# Saksfremlegg

## Sluppenvegen 3, 5, 6, 7 og 9 og Leirfossvegen 5 - detaljregulering til offentlig ettersyn

2026/13811

*Kartutsnitt av planlagt rundkjøring i krysset mellom Sluppenvegen og påkjøringsrampe til E6 slik det er vist i planforslaget.*

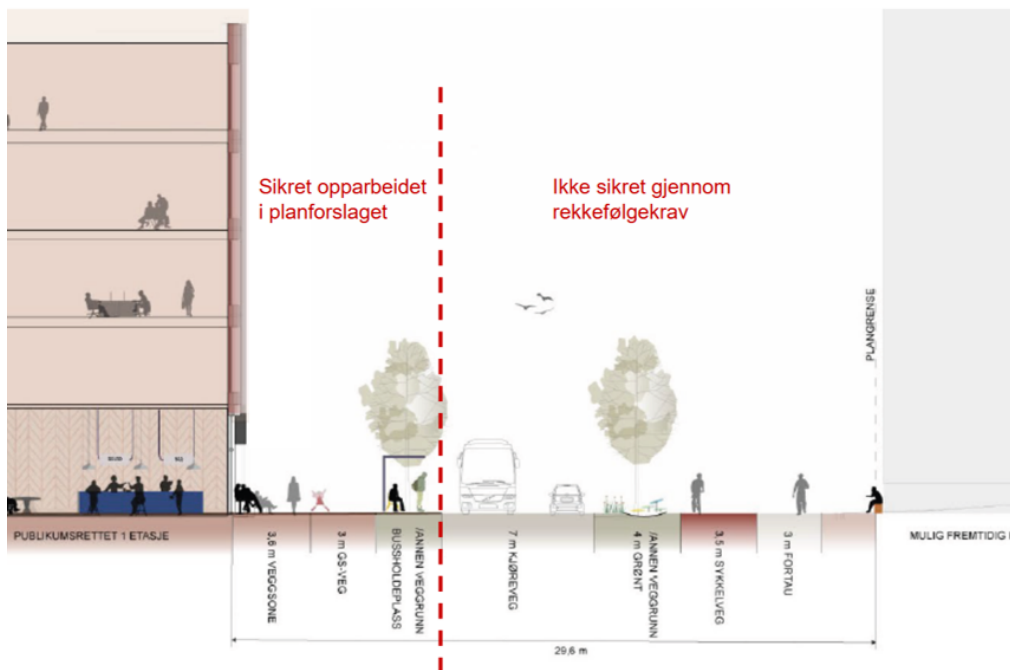
Forslagsstiller har i bestemmelse § 9.2.5 foreslått et krav om at før igangsettingstillatelse gis for felt *BKB6* og *BAA3*, skal det dokumenteres at tiltak ikke er til hinder for senere realisering av ny kryssløsning og eventuell justering av Sluppenvegen. Byplankontoret er usikre på om dette er tilstrekkelig uten at vegløsningene rent faktisk besluttes og deretter prosjekteres. Dette er et kryss mellom kommunal veg, riksveg og europaveg. Det betyr strenge tekniske krav som skal godkjennes av flere vegmyndigheter, og det er behov for geoteknisk prosjektering.

Byrådet mener bestemmelsen § 9.2.5 sikrer at den planlagte rundkjøringen kan gjennomføres, og mener i likhet med Byplankontoret, at planforslaget kan sendes på høring uten endring på dette punktet.

*Snitt som viser Sluppenvegen med hvilke deler av Sluppenvegen som er sikret gjennom rekkefølgekrav.*

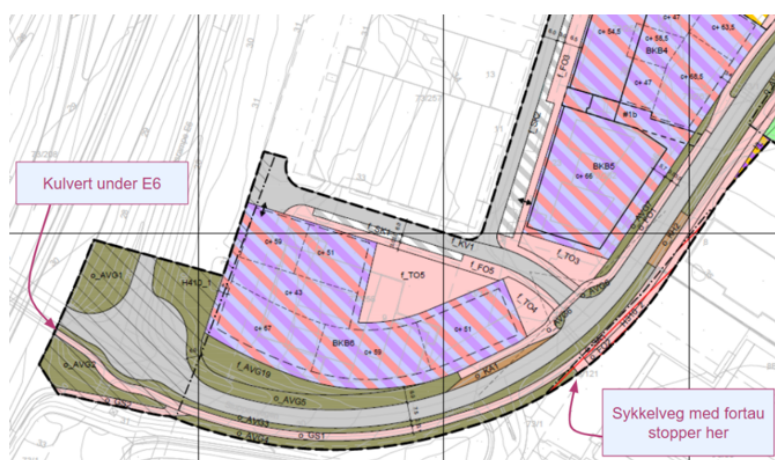
Byplankontoret mener hele Sluppenvegen må sikres opparbeidelse gjennom rekkefølgekrav. Byplankontoret viser til at det foreliggende planforslaget er en av de største detaljplanene som kommer innenfor KDP for Sluppen. De peker på at ombygging til ei bymessig gate er viktig for bymiljøet og for å legge grønn mobilitet, og at det derfor er viktig at denne kommer på plass i en tidlig fase.

Forslagstiller mener det vil være svært utfordrende å etablere sykkelveg med fortau på sørsiden av gata før alle byggeområdene innenfor kommunedelplanen er regulert og utbygd. Dette vil innebære at utbyggingen må utsettes i lang tid. Sykkelvegen berører en rekke avkjørsler og eksisterende bygningsmasse på næringseiendommer som ikke inngår i planforslaget. Moholtruta er en del av det overordnede sykkelvegnettet og er et prosjekt i Miljøpakken. Prosjektet er per i dag ikke inne i Miljøpakkens handlingsprogram, og finansiering og gjennomføring er dermed ikke avklart. Dette gjør det, etter Byrådets vurdering, vanskelig å kreve at hele veganlegget skal være opparbeidet før ny bebyggelse innenfor felt *B1*, *B2* og *BKB1-7* kan tas i bruk.

Forslagsstiller viser til at det allerede er etablert en midlertidig sykkelveg langs Fredlybekken og at denne kan gjøres mer permanent når Fredlybekkenprosjektet gjennomføres. Forslagsstiller viser også til at bestemmelsene § 5.2.1 og § 9.2.1 stiller krav om dokumentasjon og etablering av midlertidige tiltak for å sikre tilfredsstillende gang- og sykkelforbindelser og trygg skoleveg før brukstillatelse.
